Verslag huishoudelijke elektrische installatie op laagspanning en zeer lage spanning

Referentie: **011-20261103-04**	Datum controle: **03/11/2026**
Keurder: **011**

Eigenaar:	**Onbekend**	EAN-code:	**541448820052247222**
Adres installatie:	**Antoon Wolfsstraat 13 bus 1, 2900 - Schoten**	Nummer teller(s):	**1LGZ0482459887**
		Distributienetbeheerder installatie:	**Fluvius**
Datum uitvoering installatie:	☐ Vóór 01/10/1981 ☑ Tussen 01/10/1981 en 01/06/2020 ☐ Vanaf 01/06/2020		
Type:	☑ Wooneenheid ☐ Niet-huishoudelijk ☐ PV ☐ Batterij ☐ Laadpaal

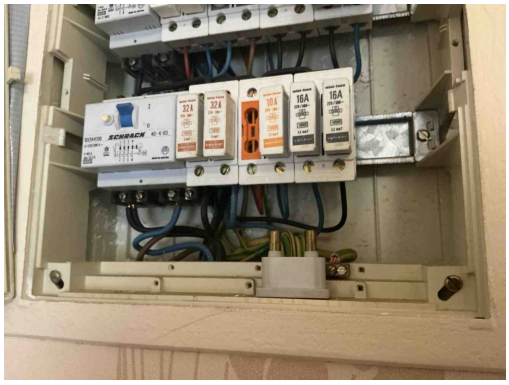
B17 - De voedingsspanning is niet op elk bord vermeld (Boek 1: 3.1.3.3).
Opmerking: Oa bord 1

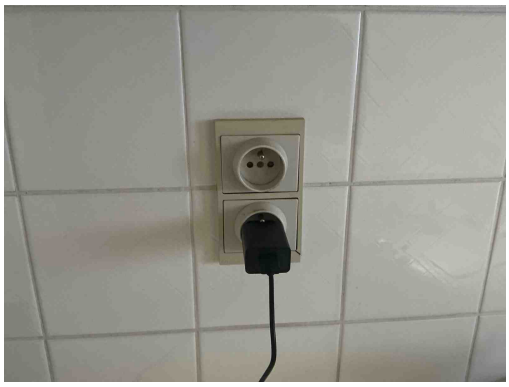
B30 - De houder van de beveiliging in een huishoudelijke ruimte is niet voorzien van aangepaste kalibreerelementen (Boek1: 5.3.5.5).
Opmerking: Oa bord 1

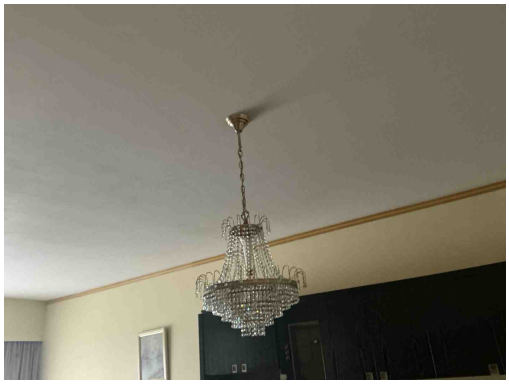
T10 - Bepaalde contactdozen en/of schakelaars zijn niet degelijk bevestigd (Boek 1: 1.4.1.3).
Opmerking: Oa keuken

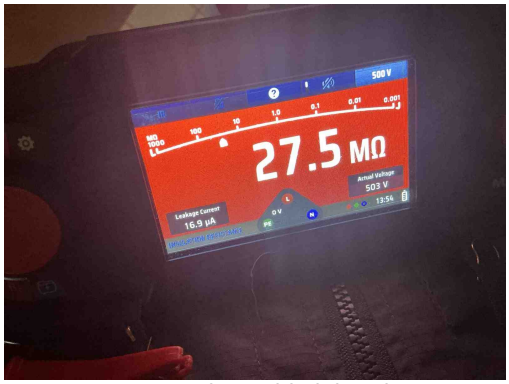
T24 - Het gebruik van elektrische machines of toestellen van klasse 0 en 0I is verboden. (Boek 1, Onderafdeling 4.2.4.3)
Opmerking: Oa woonkamer
